Maîtrise d'œuvre relative à la construction d'une station d'épuration au
TINDUFF à PLOUGASTEL

DEMANDE DE COMPLEMENTS FORMULAIRE CAS PAR CAS

NC1-08230183-Compléments cas par cas

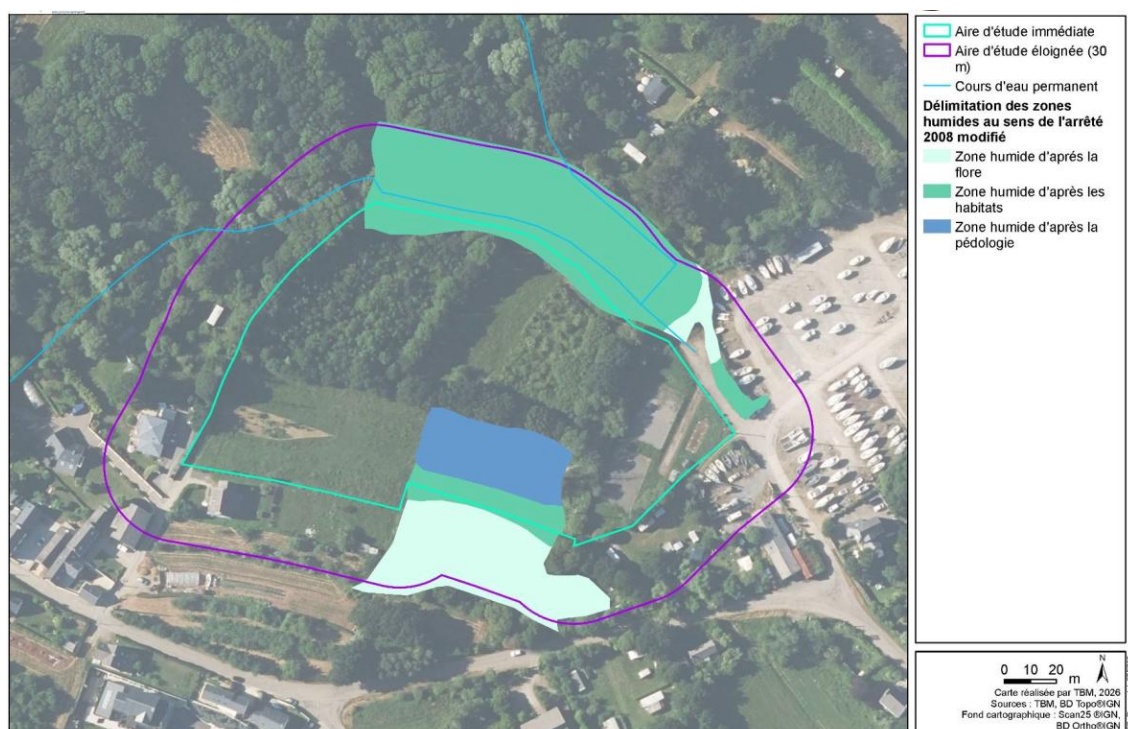
« - des précisions sur l'articulation des aménagements avec la zone humide à proximité : délimitation précise de la zone humide sur la base du critère pédologique (sondages à réaliser à proximité de la zone humide effective pour préciser son emprise), croisement avec les aménagements prévus »

Les sondages complémentaires sont repérés sur la figure ci-dessous (symbologie : ronds noirs) :

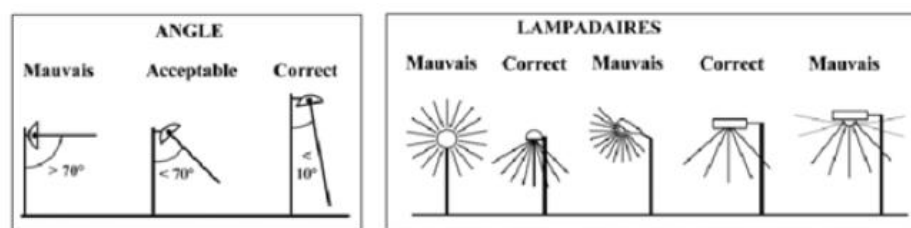
« - des précisions sur les mesures prises pour limiter les nuisances lumineuses sur les espèces sensibles liées à l'éclairage du site en phase d'exploitation »

Les éclairages du site prévus en phase exploitation seront les suivants :

- ▶ 1 au niveau du bassin biologique : allumage manuel ;
- ▶ 1 au niveau du traitement tertiaire : allumage manuel ;
- ▶ 1 au niveau des filtres plantés : allumage manuel ;
- ▶ 1 au niveau du bâtiment exploitation : allumage par détecteur de présence.

Ces dispositifs d'éclairage seront majoritairement en allumage manuel, c'est-à-dire qu'ils ne seront en fonctionnement que pour les stricts besoins, ponctuels, de l'exploitation.

De plus, le dispositif d'éclairage sera installé de façon à limiter la diffusion de la lumière vers les habitats environnants, comme illustré sur le schéma ci-dessous :

PLAN D'IMPLANTATION

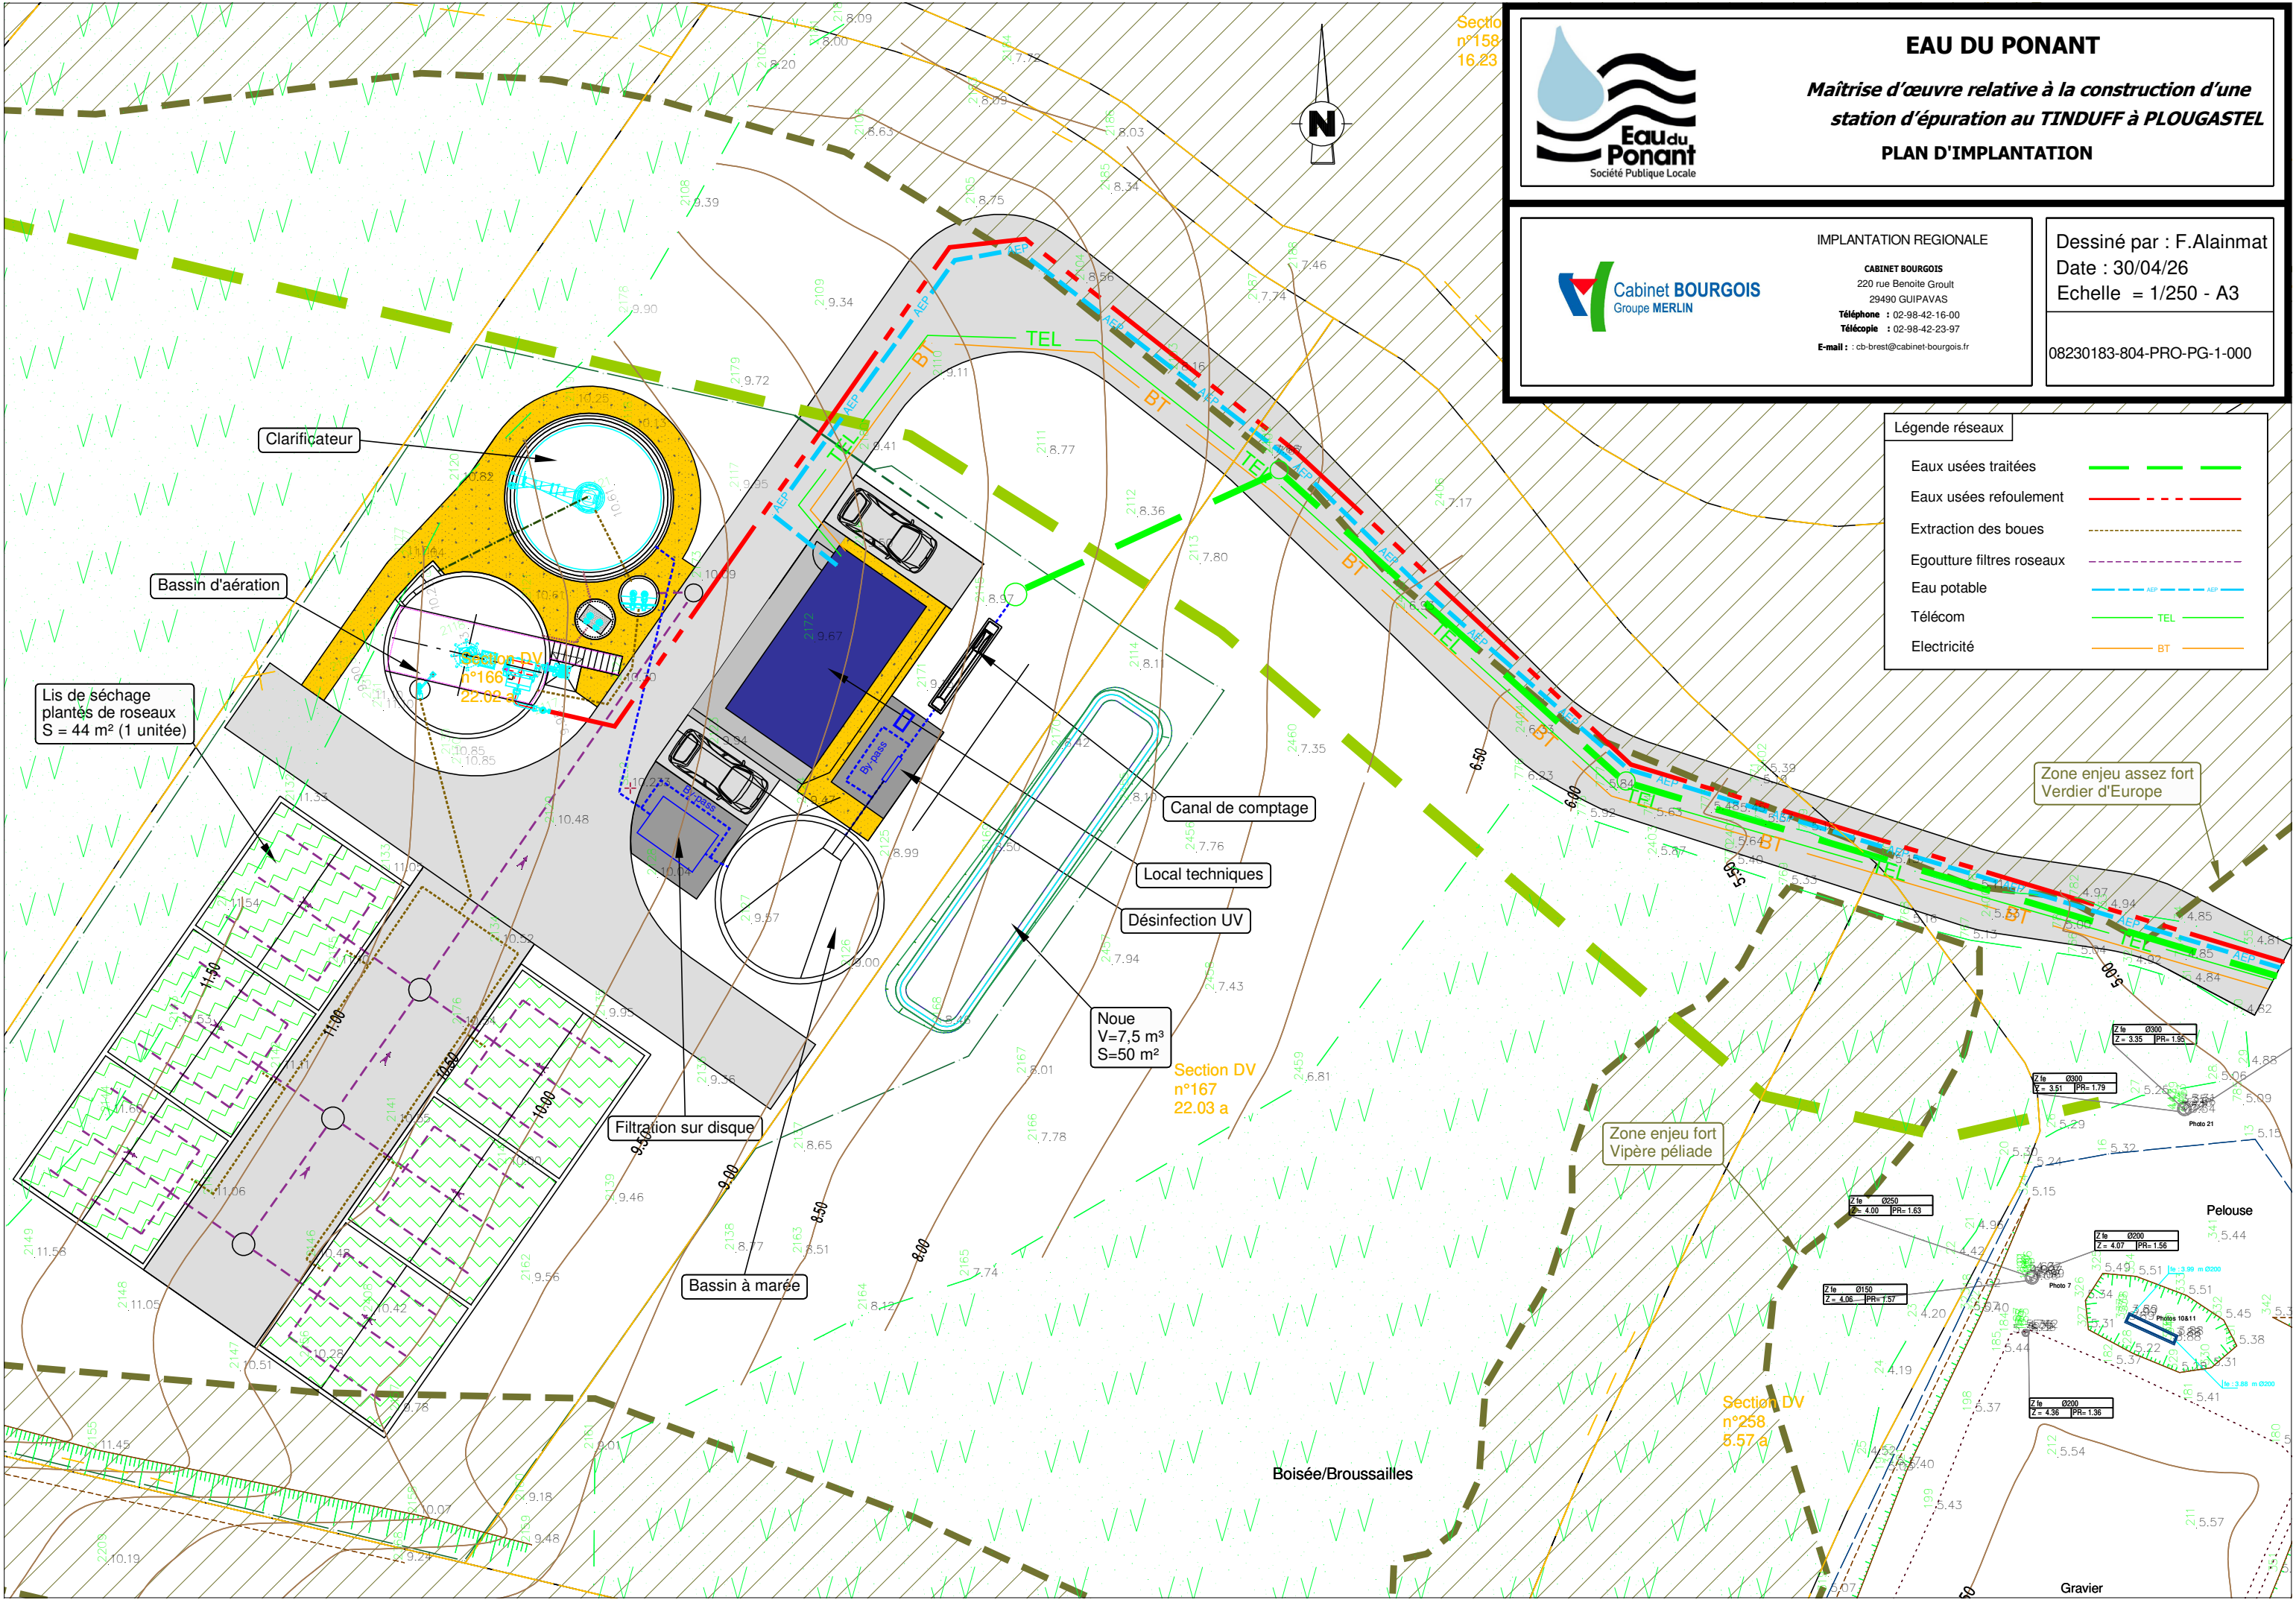
« - Un plan des aménagements prévus au niveau de la future STEU »

Un plan des aménagements prévus sur la STEU est fourni en annexe 1 de cette note complémentaire.
